福建一建·锦绣世家幼儿园

建筑方案设计变更

设计单位：中景工程设计建设有限公司

福建一建·锦绣世家幼儿园变更内容

幼儿园总平面图

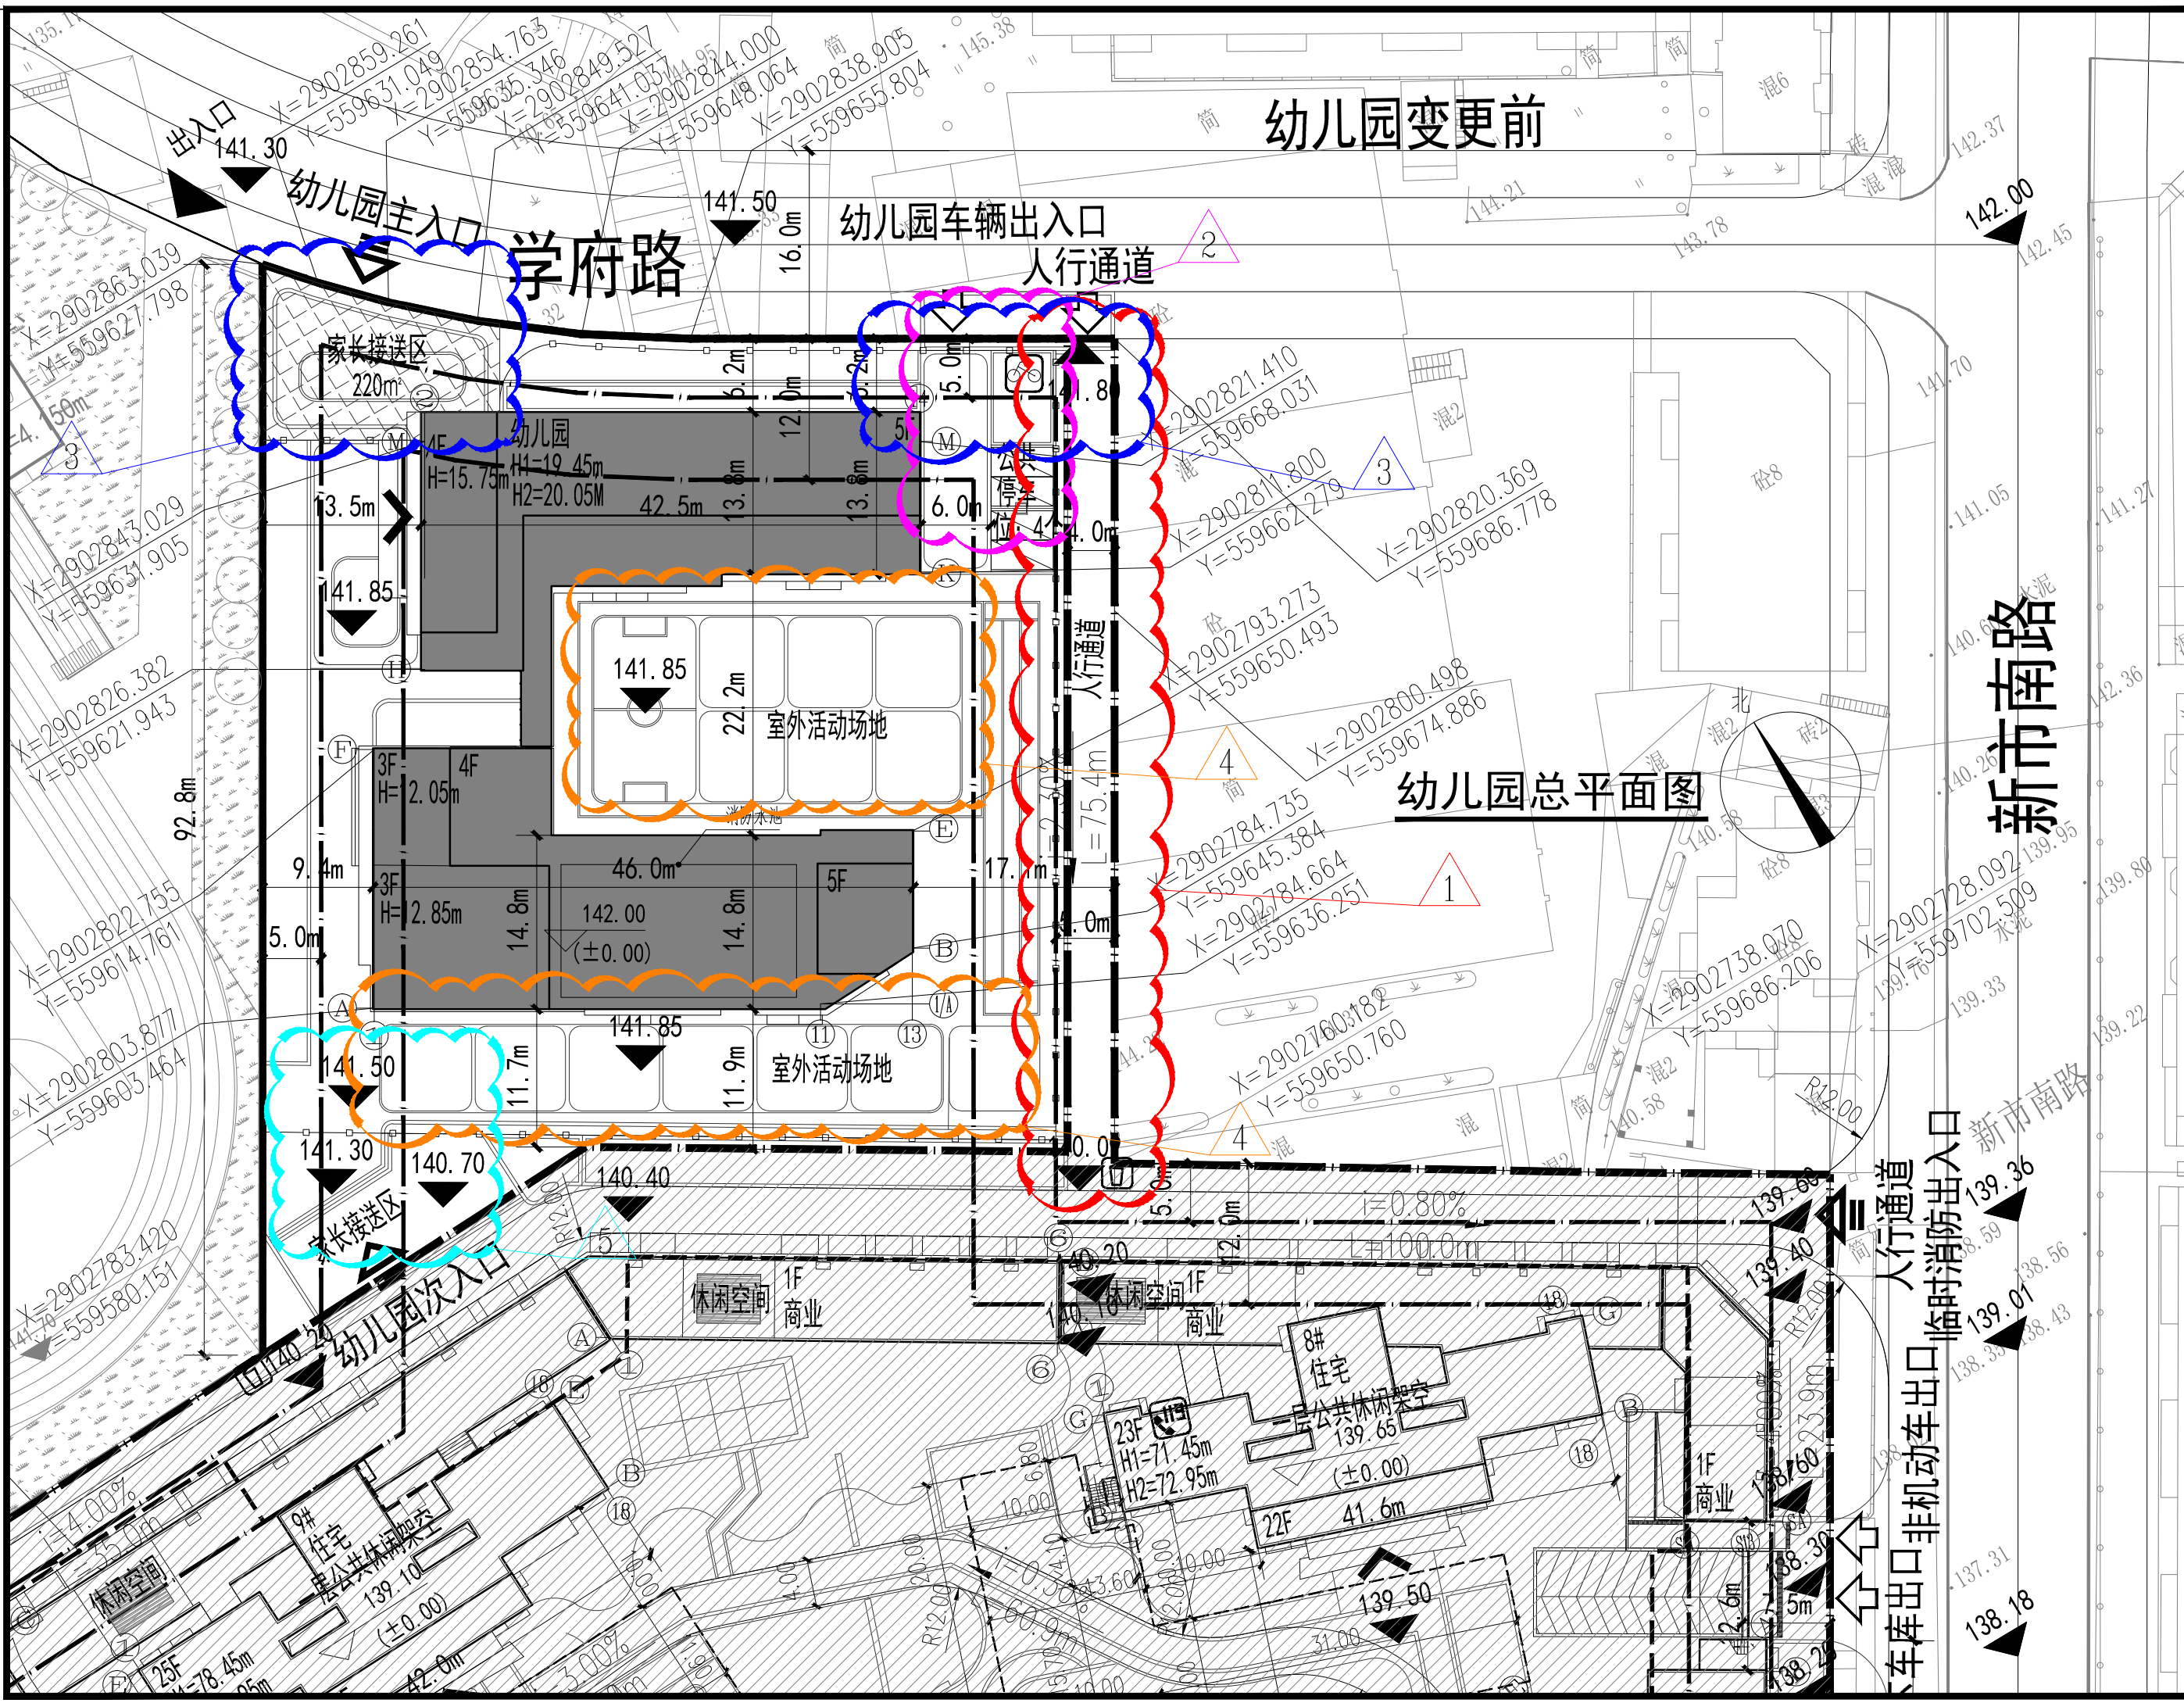
- 1、人行通道由幼儿园东侧移到幼儿园西侧，在西侧人行通道处增设幼儿园出入口。
- 2、原幼儿园北侧公共停车位移至二期，优化此处景观。
- 3、幼儿园西北侧家长接送区移至东北侧，位于一期二期幼儿园之间，原审批西北侧家长接送区新增设室外配电箱。
- 4、优化景观。
- 5、标高修改。

- 1、人行通道由幼儿园东侧移到幼儿园西侧，在西侧人行通道处增设幼儿园出入口。
- 2、原幼儿园北侧公共停车位移至二期，优化此处景观。
- 3、幼儿园西北侧家长接送区移至东北侧，位于一期二期幼儿园之间，原审批西北侧家长接送区新增设室外配电箱。
- 4、优化景观。
- 5、标高修改。
